# **LAVORI DI RISTRUTTURAZIONE E POTENZIAMENTO DELL'ACQUEDOTTO RURALE DELLA MURGIA - SCHEMA SUD -**

## **PROGETTO ESECUTIVO INGEGNERIZZAZIONE DELLE MIGLIORIE OFFERTE**

Codice  
**MA01  
NEW**

**Relazione sulla ingegnerizzazione delle migliorie**

Figura 4.1 – Particolare Pozzetto di sfiato di linea

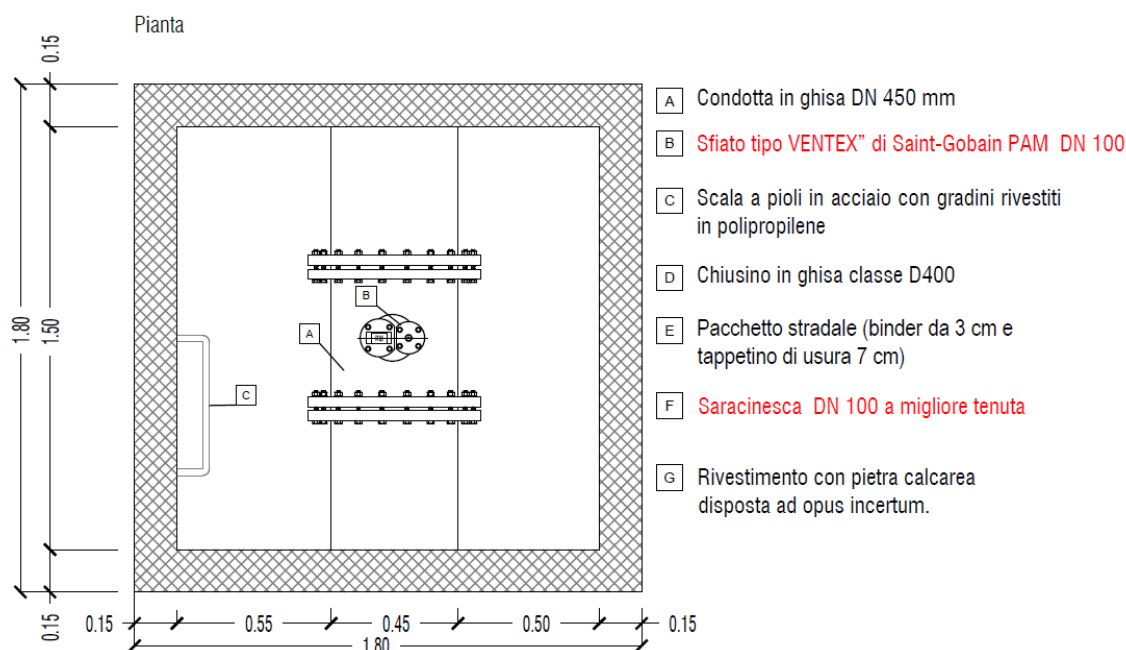
La miglioria introdotta prevede la sostituzione degli sfiati previsti dal PE con quelli del tipo "VENTEX" di Saint-Gobain PAM (v. **miglioria n.5 nella tabella del capitolo 2**).

- **Facilità di manutenzione per effetto della presenza di una saracinesca integrata** per il sezionamento della rete e la manutenzione facilitata dello sfiato
- **Protezione della rete dai transitori in fase di espulsione e immissione dell'aria**
- **Ingresso di grandi portate d'aria** (al fine di impedire l'effetto depressivo) durante lo svuotamento della condotta
- **Evacuazione di grandi portate d'aria** durante il riempimento della condotta
- **Evacuazione rapida delle portate d'aria** che si accumulano nei punti alti della condotta durante l'esercizio dell'impianto

Figura 4.2 – Particolare Pozzetti di scarico di linea

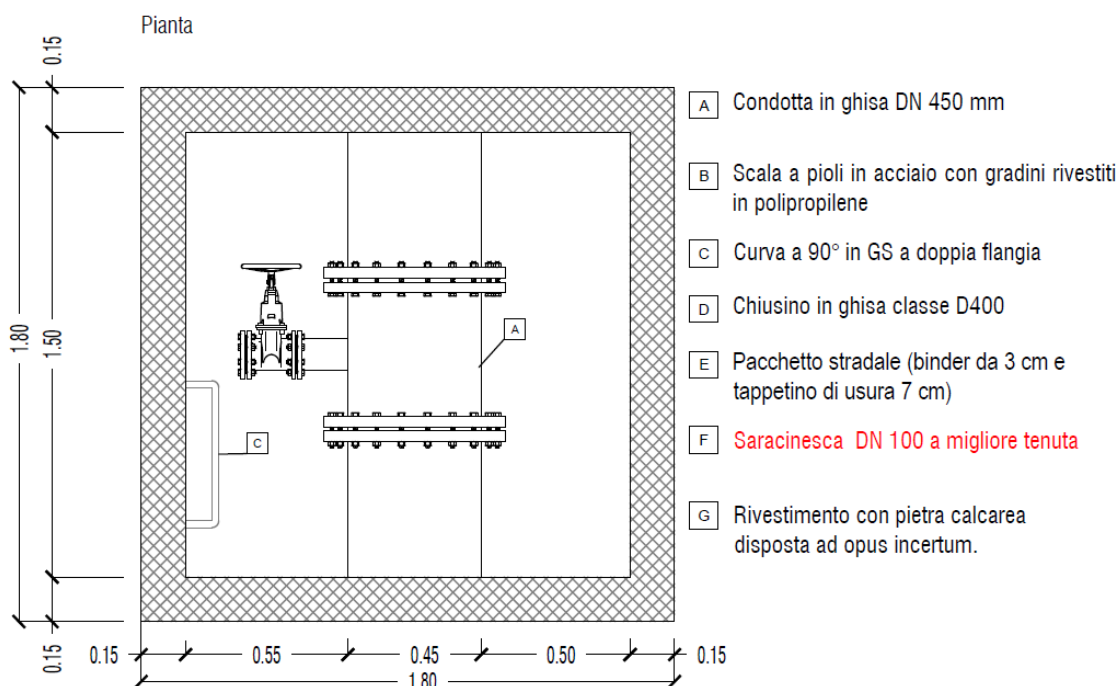
**Per gli scarichi la miglioria introdotta prevede la sostituzione delle saracinesche con saracinesche con caratteristiche di resistenza, funzionalità e tenuta più elevate (v. miglioria n.4 nella tabella del capitolo 2).**

Figura 3 - Rappresentazione sistema di tubazioni con giunto antisfilamento

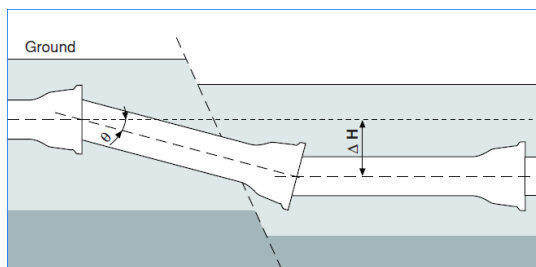
Per migliorare la tenuta dell'intero sistema, in accoppiamento alle tubazioni in ghisa sferoidale sopraccitate, per i tratti in cui sono presenti le maggiori variazioni altimetriche e le deviazioni planimetriche non protette da blocchi di ancoraggio, in miglioria si offre l'impiego di giunti antisfilamento (**v. miglioria n.16 nella tabella del capitolo 2**).

Si tratta di giunti atti a consentire una maggior deviazione angolare rispetto alle consuete giunzioni garantendo la totale stabilità dell'intero sistema, ossia annullando il rischio delle perdite. Infatti, durante la vita attesa dell'infrastruttura, i cedimenti differenziali che a volte si presentano possono mettere in crisi la tenuta dei giunti soprattutto laddove la condotta cambia l'inclinazione altimetrica o planimetrica. Con l'introduzione dei giunti anti-sfilamento, tali movimenti saranno totalmente assorbiti dai giunti anche nei tratti aventi le maggiori deviazioni angolari, assicurando una maggiore garanzia statica e quindi una maggiore durabilità dell'intera opera.

La tenuta idraulica della tubazione e dei raccordi proposti sarà, quindi, assicurata da un giunto elastico automatico secondo UNI 9163, con guarnizione elastomerica a coda di rondine, conforme alla norma UNI EN 681-1.

Tale tipo di giunzione elastica, proposta in variante migliorativa, conforme dal punto di vista prestazionale alla norma di riferimento UNI EN 545:10, è da ritenersi la più affidabile, rispetto alle altre guarnizioni presenti sul mercato, sia in fase di posa in opera che in fase di esercizio.

Figura 4.5 – Particolari Pozzetti di sfiato di linea

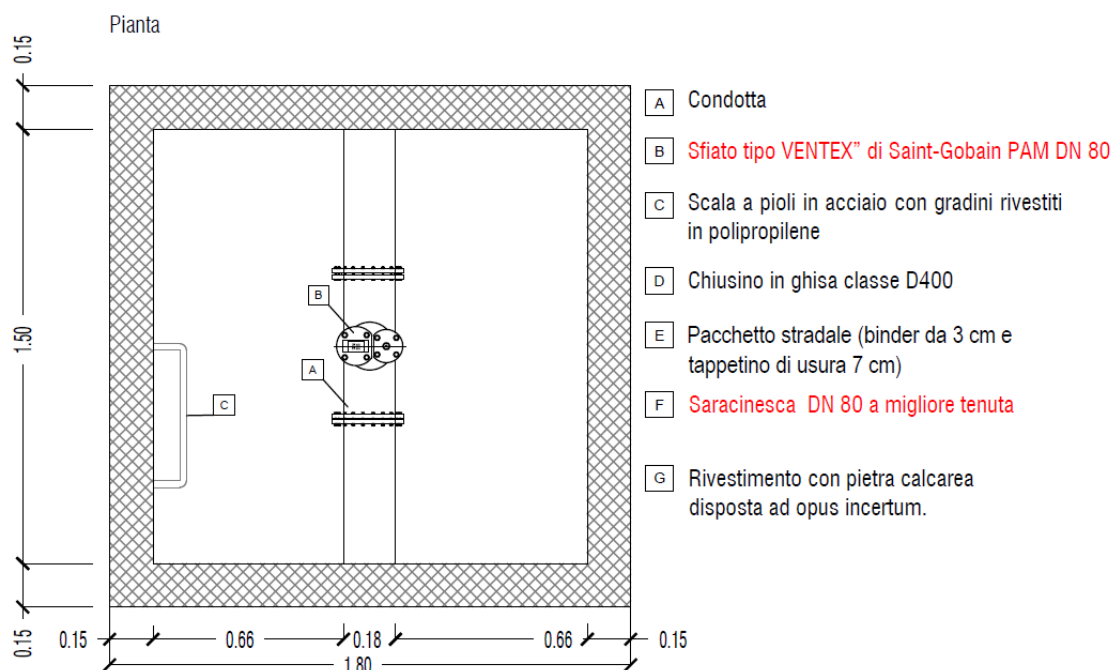
Come per la condotta premente, presente che nell'ambito del miglioramento delle caratteristiche qualitative e prestazionali dei materiali in fase di offerta è stata proposta ed approvata la sostituzione degli sfiati previsti dal PE con quelli del tipo "VENTEX" di Saint-Gobain PAM.

Figura 4.6 – Particolare Pozzetti di scarico di linea

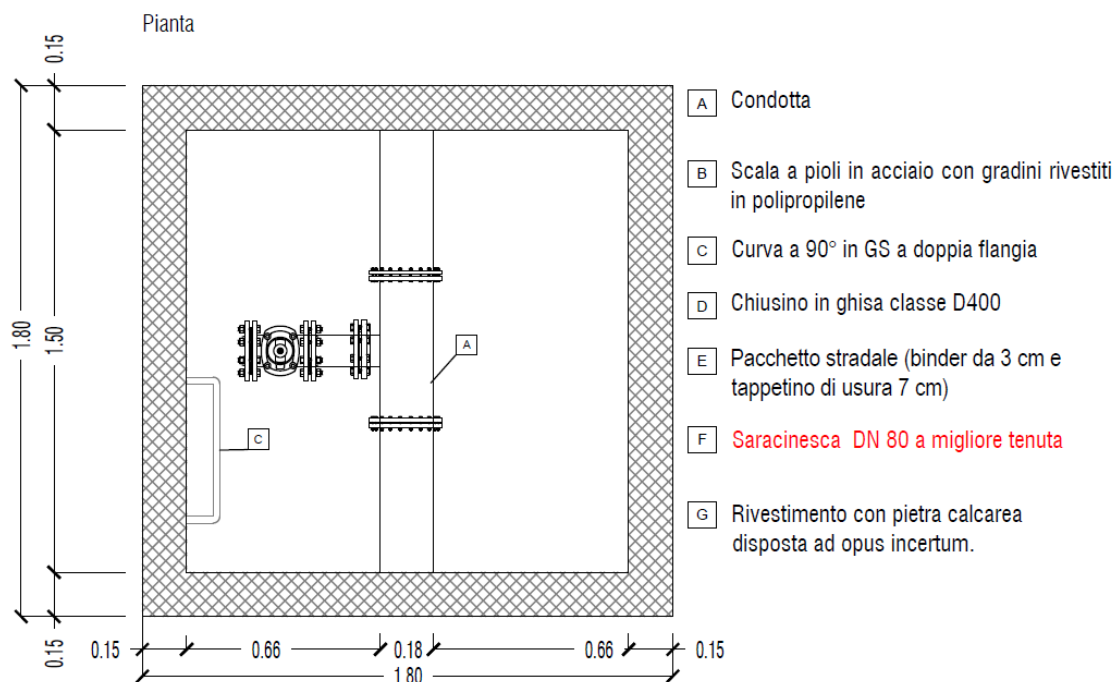
**Per gli scarichi, analogamente a quanto già descritto al paragrafo 4.1, la miglioria introdotta prevede la sostituzione delle saracinesche con saracinesche tipo con caratteristiche di resistenza, funzionalità e tenuta più elevate (v. miglioria n.4 nella tabella del capitolo 2).**

Figura 9 – Esempio di bypass proposto

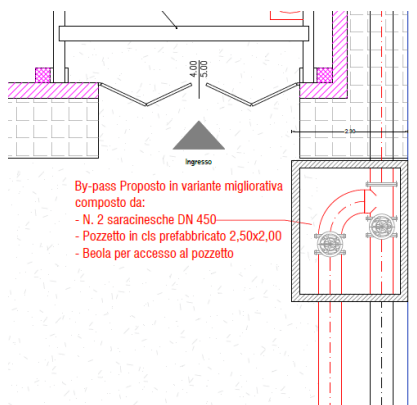
Ognuno dei due bypass offerti, oltre all'installazione dei necessari pezzi speciali di collegamento, **sarà dotato di una coppia di saracinesche, che saranno manovrate allorquando si dovrà dare continuità all'esercizio durante le occasionali attività di manutenzione lungo la nuova condotta (cfr. All.B9.9(MOD), B9.10(NEW), B9.11(NEW)).**

Figura 10 – Esempio di installazione di un anodo galvanico

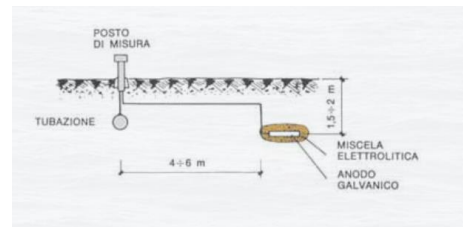
Essendo necessario proteggere i controtubi in acciaio da eventuali correnti vaganti che potrebbero danneggiarli innescando fenomeni corrosivi, **la ulteriore miglioria offerta è la protezione catodica attiva dei controtubi** mediante l'installazione di anodi sacrificali ( v. miglioria n.14 nella tabella del par.1).
